LuK Service Info

Part Nr. 231 0087 10 – 310/280mm TGU6

TB1054

Info: New design / Neues Design / Nouvelle conception / Nuevo diseño / Nuovo disegno / Nuovo segno

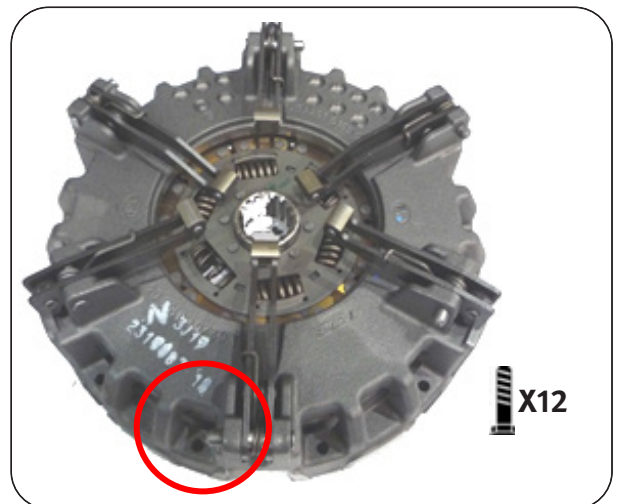
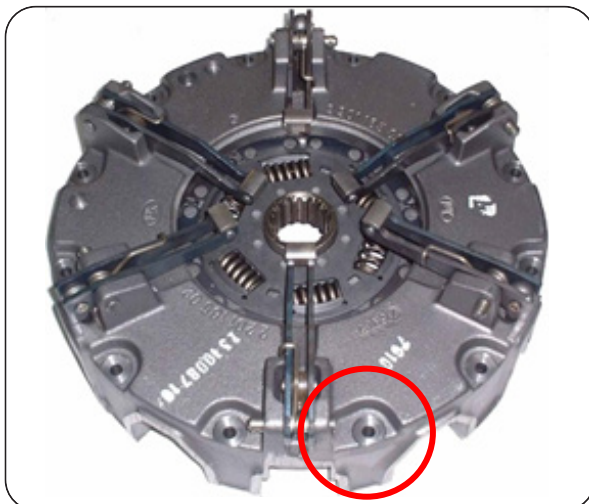
This new design utilises the latest clutch technology, using a vented housing for improved cooling and heat dispersal. Fully interchangeable with existing clutches with no modifications required to vehicle or flywheel. A new fixation bolt set 411 0195 10 12 x M8 x 1.25 x 65mm + Conical washer is supplied with new designs to accommodate the lower housing.

Este nuevo diseño utiliza la última tecnología de embrague, utilizando una carcasa ventilada para mejorar la refrigeración y la dispersión del calor. Totalmente intercambiable con embragues existentes sin necesidad de modificaciones en el vehículo o volante de inercia. Un nuevo juego de pernos de fijación 411 0195 10 12 x M8 x 1,25 x 65mm + Arandela cónica se suministra con nuevos diseños para acomodar la carcasa inferior.

Dieses neue Design nutzt die neueste Kupplungstechnologie und verwendet ein belüftetes Gehäuse für eine verbesserte Kühlung und Wärmeverteilung. Vollständig austauschbar mit bestehenden Kupplungen, ohne dass Änderungen an Fahrzeug oder Schwungrad erforderlich sind. Ein neuer Befestigungsbolzensatz 411 0195 10 12 x M8 x 1,25 x 65mm + Konische Unterlegscheibe wird mit neuen Designs geliefert, um das untere Gehäuse aufzunehmen.

Questo nuovo design utilizza la più recente tecnologia della frizione, utilizzando un alloggiamento ventilato per migliorare il raffreddamento e la dispersione del calore. Completamente intercambiabile con frizioni esistenti senza necessità di modifiche al veicolo o al volante. Un nuovo set di bulloni di fissaggio 411 0195 10 12 x M8 x 1,25 x 65mm + Rondella conica viene fornito con nuovi design per adattarsi all'alloggiamento inferiore.

Cette nouvelle conception utilise la dernière technologie d'embrayage, en utilisant un boîtier ventilé pour améliorer le refroidissement et la dispersion de la chaleur. Entièrement interchangeable avec les embrayages existants sans modification requise du véhicule ou du volant d'inertie. Un nouveau jeu de boulons de fixation 411 0195 10 12 x M8 x 1,25 x 65mm + Rondelle conique est fourni avec de nouveaux designs pour accueillir le boîtier inférieur.
